安徽省无为县皖江彩虹烟花爆竹有限责任公司

仓储配送中心扩建项目

安全验收评价报告

报告修改说明

图2-3 经营流程示意图

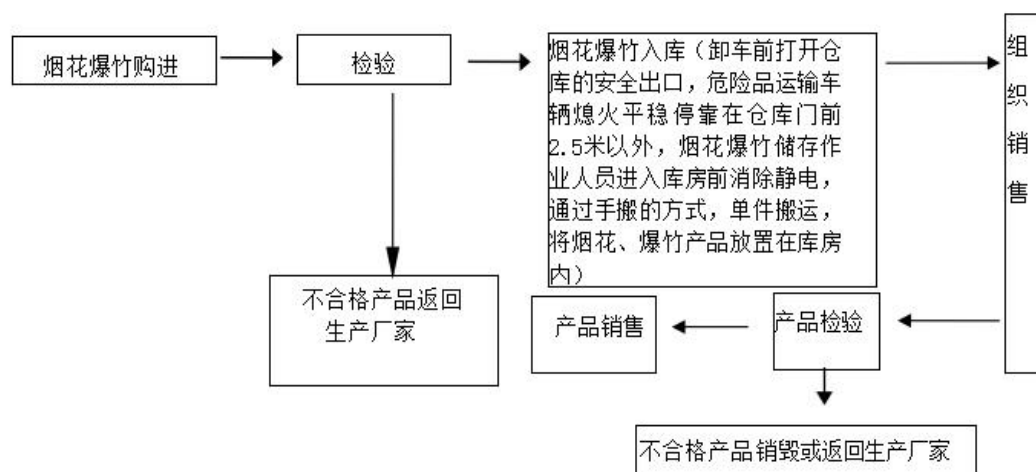
序号	专家个人意见	隐患整改及报告修改情况
1	“2.2 项目概况”:补充施工、试运行情况介绍。	第2.2节项目概况中已补充扩建项目施工及试使用情况介绍,见报告P10。
2	“图2-3 经营流程示意图”:补充出入库方式。	已在经营流程示意图中补充出入库方式,见报告P14图2-3。
3	“表2-5 主要安全、消防设施”:补充主要设施规格、型号、参数,手抬泵油料存放情况;补充消防水源(象山水库)及取水方式介绍(取水口位置、防淤防堵措施等);补充消防泵启动方式。	已补充主要设施规程,型号,参数,汽油储存在手抬机动泵中,库区不另储存汽油,见报告P17表2-5。 已补充消防水源(象山水库)、取水方式介绍及消防泵的启动方式,见P24第2.12.5节。
4	“3.10.4 试运行过程”:此节可删除。	报告第3.10.4节试运行过程此节已删除见报告P39
5	补充木质防火门合格证明材料。	已补充库房防火门检验报告,报告已出具合格结论,见附图、附件30。
6	补充仓库物品存放布置图、消防器材布置图等。	已补充扩建项目仓库烟花爆竹产品存放布置图,见附图、附件6;已补充消防设施及器材平面布置图,见附图、附件4。

（1）3号1.3级爆竹库库房北侧内墙1.4米处新砌墙体，以库房北侧内墙到库区北侧围墙实测距离为5.4米，符合《烟花爆竹工程设计安全标准》（GB50161-2022）第5.1.4条5米的要求

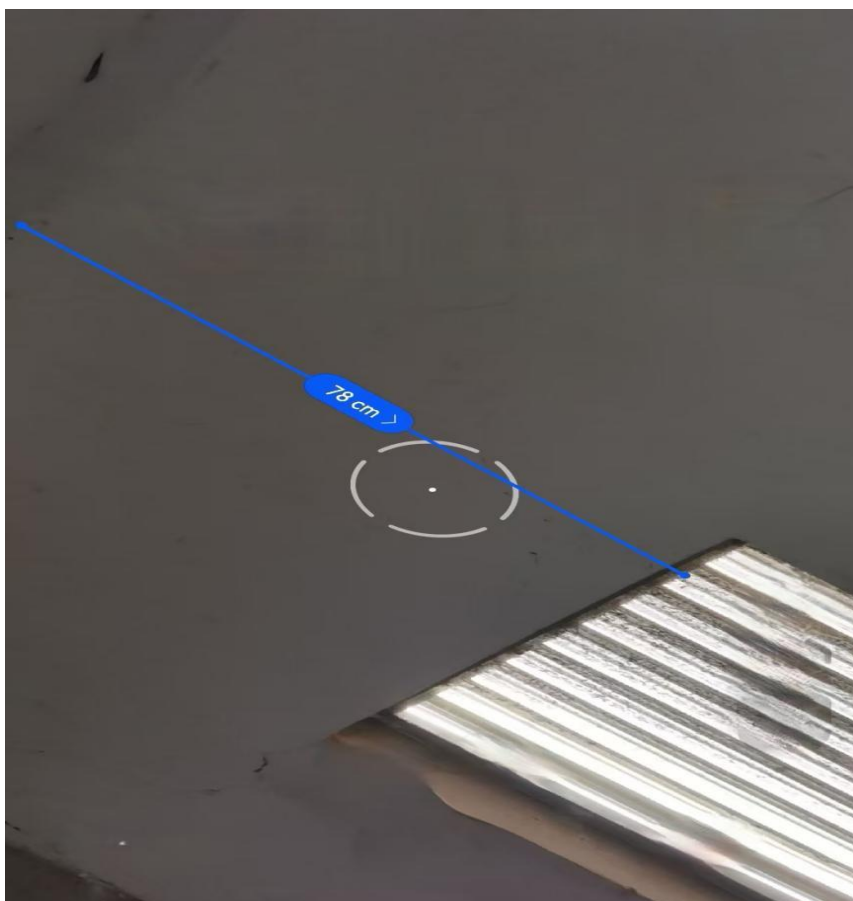
4、3号1.3级爆竹库北侧外墙至库区北侧围墙距离为4米，不符合《烟花爆竹工程设计安全标准》（GB50161-2022）第5.1.4条5米的要求，3号1.3级爆竹库库房北侧内墙1.4米处新砌墙体，以库房北侧内墙到库区北侧围墙实测距离为5.4米，符合《烟花爆竹工程设计安全标准》（GB 50161-2022）第5.1.4条5米的要求，详见附图、附件32第（1）项。

整改后

（1）已在库房门前设置装卸平台警示线、防护栏

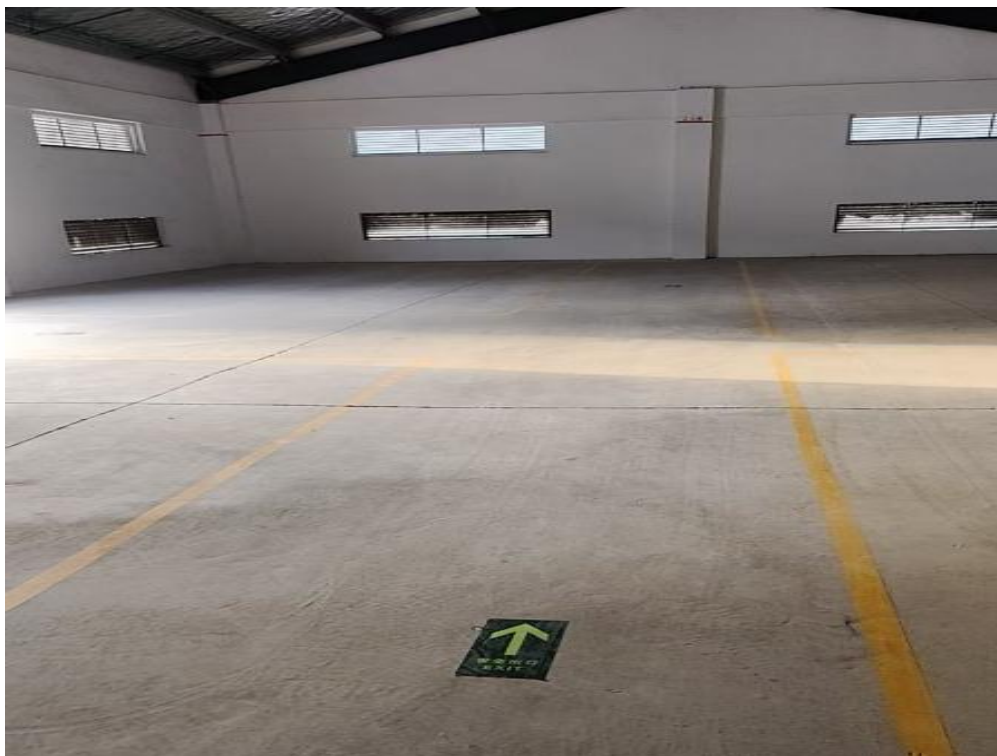
序号	专家验收意见	隐患整改及报告修改情况
一、现场部分		
1	设置库房门前装卸平台警标线、防护栏	已在库房门前设置装卸平台警示线、防护栏见附图、附件 37 第（1）项。
2	清除库房内杂物	已清除库房内杂物见附图、附件 37 第（2）项。
3	规范库房地面通道、商品堆码标识线	已划设库房地面通道、商品堆码标识线，见附图、附件 37 第（3）项。
4	库房地面防潮处理或设置 20cm 高木垛架	库房室内地坪比室外高 1.1 米，采用预制板架空防潮措施，见附图、附件 37 第（4）项。
5	设置消火栓防车辆撞损立柱	库区已设置消火栓防车辆撞损立柱见附图、附件 37 第（5）项。
6	设置消防泵房标志牌、检查记录卡、制定张贴操作规程	消防泵房已设置标识牌、检查记录卡，并张贴操作规程，见附图、附件 37 第（6）项。
7	政府监管部门“打非治违”收缴的烟花爆竹近 7000 箱，存放量较大，尽快协调公安部门销毁处置，消除安全风险隐患	当地政府监管部门“打非治违”收缴的烟花爆竹近 7000 箱，无为市公安局治安大队已对收缴的烟花爆竹进行销毁，并出具销毁记录，见附图、附件 37 第（7）项。
8	加速推进安全生产风险监测预警系统升级建设，防范重大安全风险	该公司已签订安全生产风险监测预警系统升级建设合同，并出具情况说明安全生产风险监测预警系统升级建设已开展。见附图、附件 37 第（8）项。
二、报告部分		
1	明确安全验收评价范围	已明确安全验收评价范围，不包括库区外运输安全，见报告 P6 第 1.4 节。
2	补充烟花爆竹经营(批发)企业对标检查表相关内容的检查，对照应急部来皖检查反馈的问题清单开展自	已对照《烟花爆竹经营（批发）企业对标检查表》及应急部来皖检查反馈的问题清单进行检查，检查结果见 P90-P95 表 10-1
